REPÚBLICA DE CHILE
DIRECCIÓN REGIONAL
SERVICIO DE EVALUACIÓN AMBIENTAL
REGIÓN DE ATACAMA

RESUELVE CONSULTA DE PERTINENCIA DE INGRESO AL
SEIA, PROYECTO "NUEVA AMPLIACIÓN Y CAMBIO DE
UNIDADES DE LA PLANTA DE TRATAMIENTO DE AGUAS
SERVIDAS DE LA LOCALIDAD".

RESOLUCIÓN EXENTA Nº

COPIAPÓ, 01 JUN. 2018

Figura 1: Layout Proyecto Original (RCA N° 261/2011)

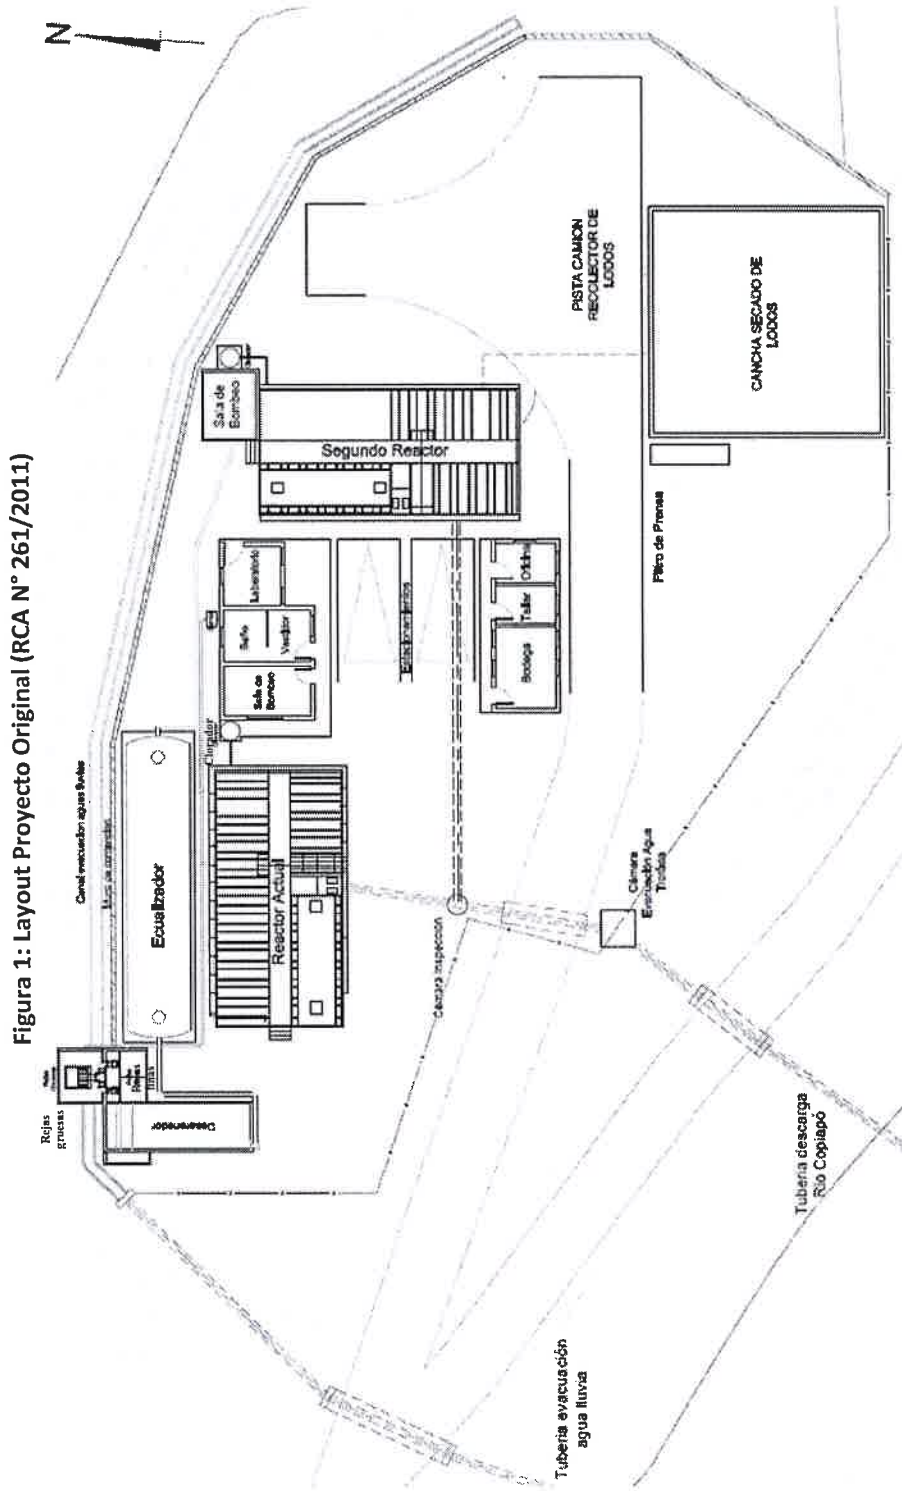
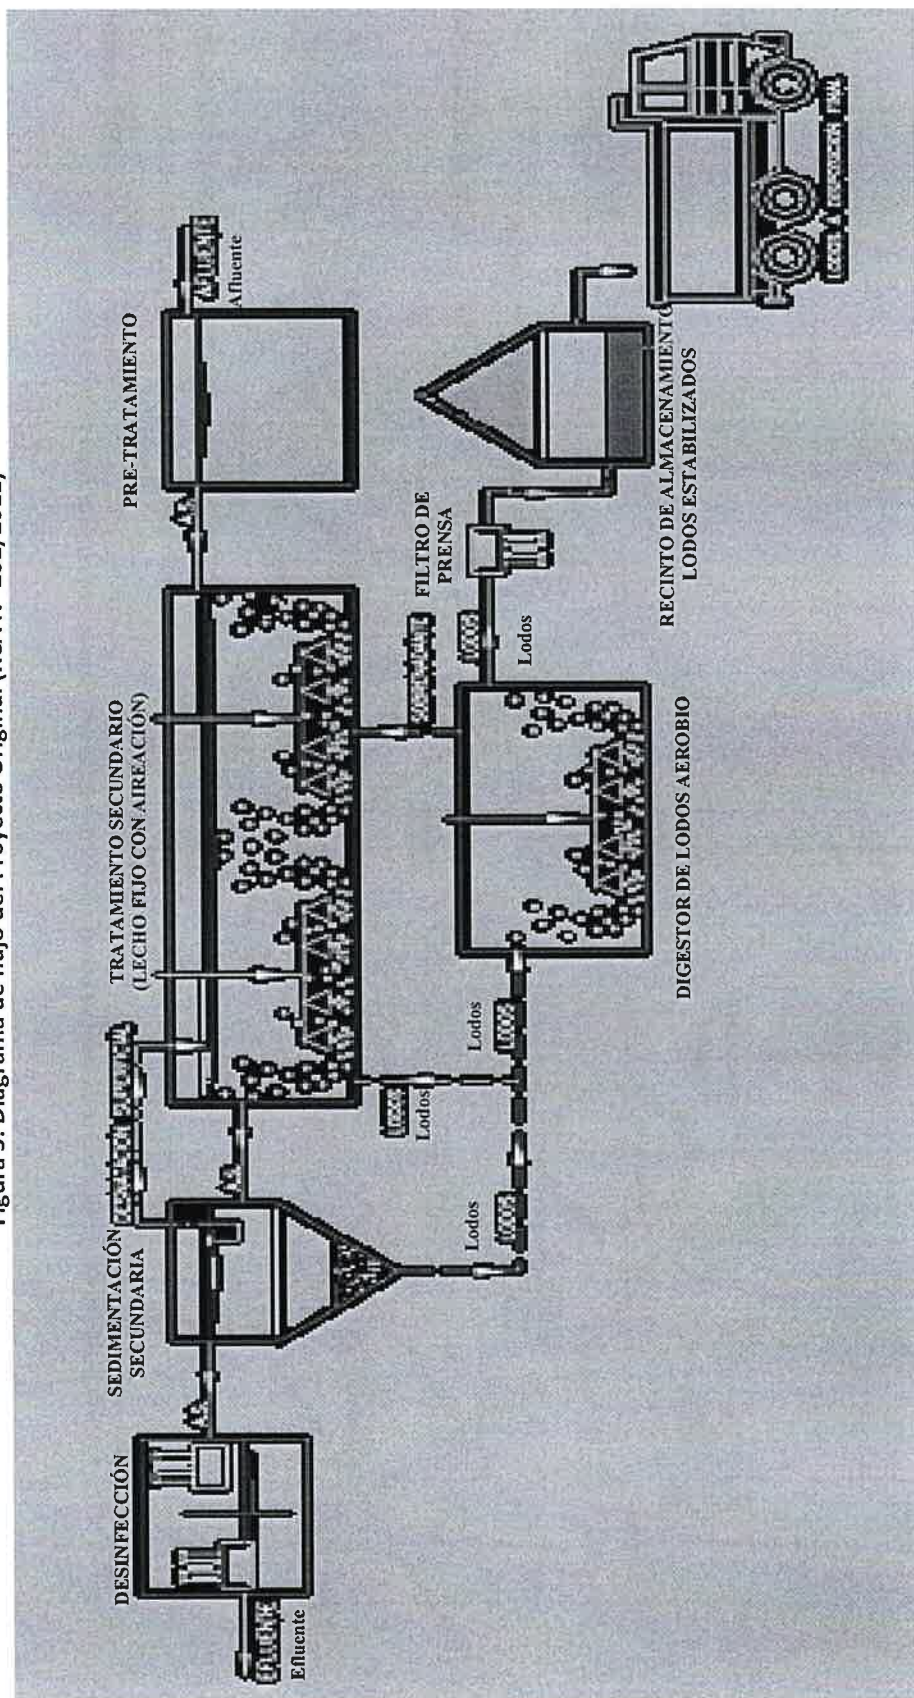
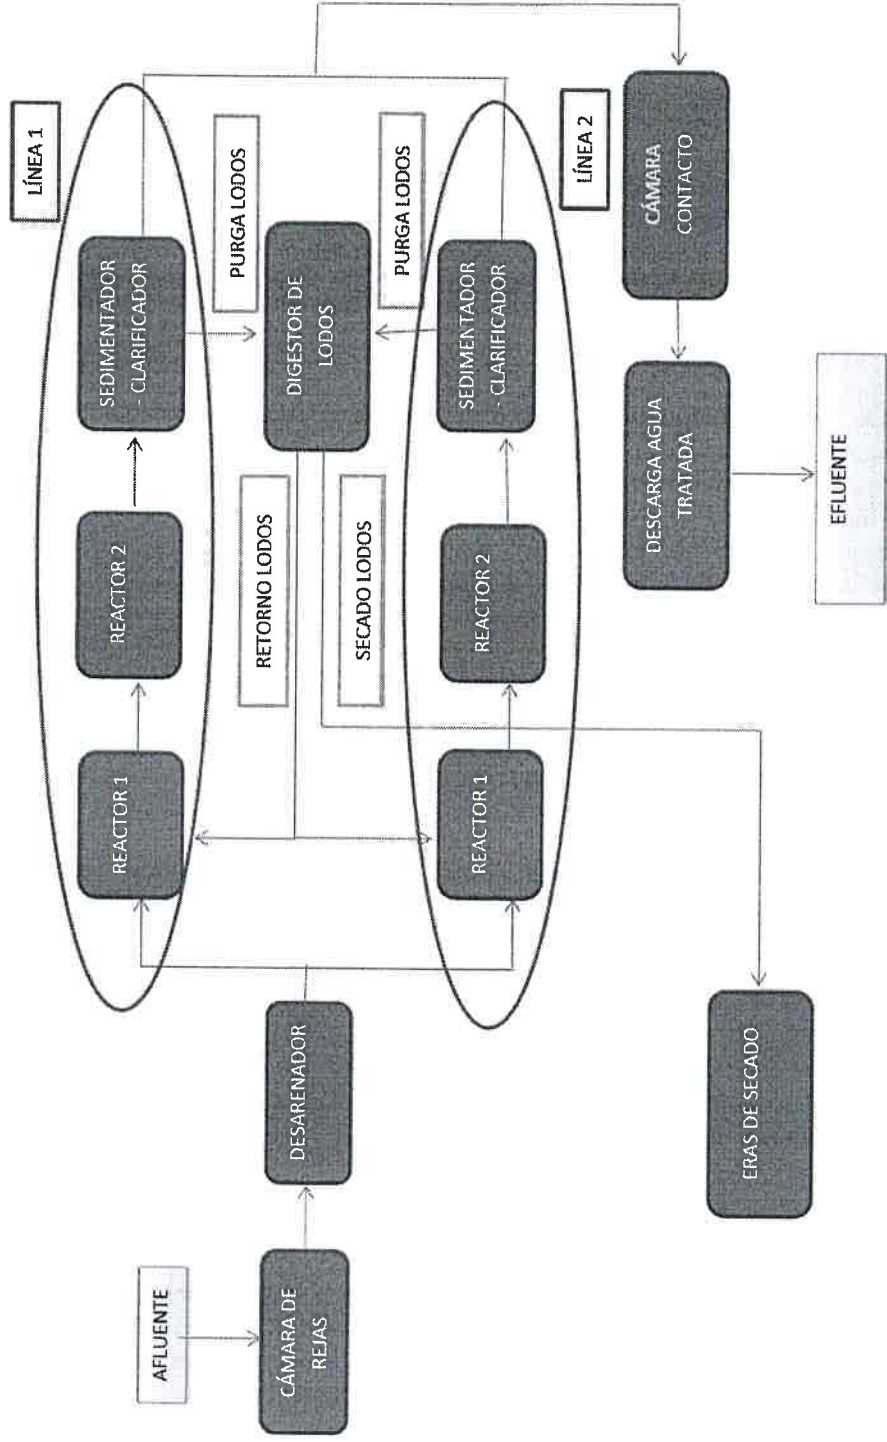
“En la información presentada, esta Autoridad no logra visualizar que el proyecto corresponda a una ampliación, dado que, en el plano presentado en el anexo N°4, no se identifica la misma configuración del proyecto aprobado mediante Resolución de Calificación Ambiental N°261/2011 y el actual proyecto en consulta “Nueva Ampliación y Cambio de Unidades de la Planta de Tratamiento de Aguas Servidas de la Localidad de Los Loros”, no logrando visualizar por ejemplo la adición de equipos que permitan aumentar la capacidad de tratamiento de lo aprobado ambientalmente. Por lo cual, a juicio de esta Autoridad, el proyecto en consulta constituiría un proyecto nuevo de capacidad para 4.900 personas encontrándose listado en la letra a del artículo 3 del D.S. 40/2012 del ministerio del Medio Ambiente.”

Dicha hipótesis aplica, por cuanto la ampliación de la capacidad de la Planta deriva de la modificación de las unidades del sistema de tratamiento aprobado ambientalmente (RCA N°261/2011), considerando un nuevo diseño en su infraestructura y caudal, según se visualiza en la configuración dentro del territorio, representada en las Figuras 1 y 2 del considerando N°2 de este acto administrativo. Dentro de los cambios de infraestructura se ha considerado: La eliminación de rejillas en el sistema de desbaste; el retiro del filtro prensa y la implementación de 2 reactores y 2 sedimentadores en el proceso de deshidratación y estabilización; la construcción de un nuevo estanque del sistema de equalización, entre otros.
